# SWAG 33 10 5637, 33 10 5615

Mazda CX-7 2006 > 2014, CX-9 2007 > 2016, MX-5  
2005 > 2014

## Bremsscheibe

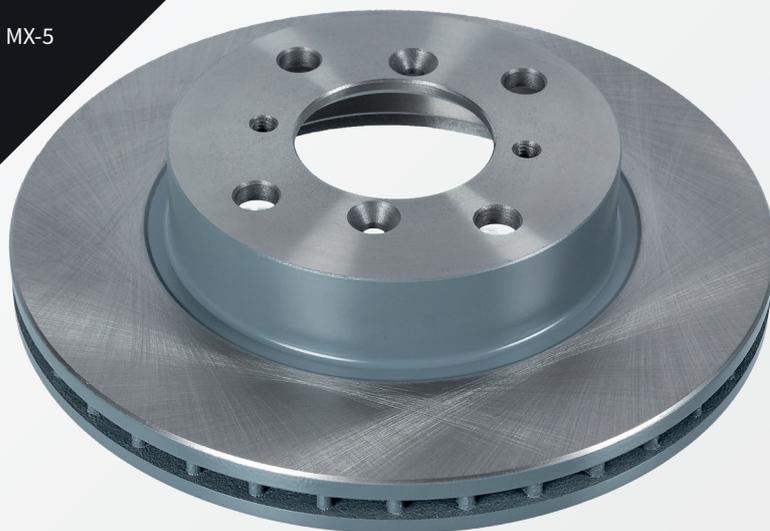
Für den Produktionszeitraum des Fahrzeugs nach Oktober 2012 hat Mazda das Design der Radnaben und der Bremsscheiben geändert und dabei die Befestigungspunkte für die Halteschrauben (sowohl an den Naben als auch an den Scheiben) entfernt.

Infolgedessen kann es beim Austausch der vorderen Bremsscheiben an den oben genannten Modellen vorkommen, dass die Bremsscheibe nach Ausbau des Rades nicht mit Halteschrauben an der Radnabe befestigt ist.

Die SWAG-Ersatzbremsscheiben 33 10 5637 und 33 10 5615 werden jedoch mit zwei Befestigungslöchern für Halteschrauben hergestellt, sodass SWAG-Bremsscheiben mit Fahrzeugen kompatibel sind, die vor und nach der Änderung des Produktionsdatums hergestellt wurden.

33 10 5637 und 33 10 5615 können entweder mit oder ohne Befestigungsschrauben verwendet werden, da das Rad die Bremsscheibe an der Nabe befestigt, wenn die Radmuttern mit dem richtigen Drehmoment angezogen sind.

Die Radmutter sollte mit einem geeigneten Drehmomentschlüssel wie folgt festgezogen werden:

CX-7: 103 ± 15 Nm

CX-9: 128 ± 15 Nm

MX-5: 103 ± 10 Nm
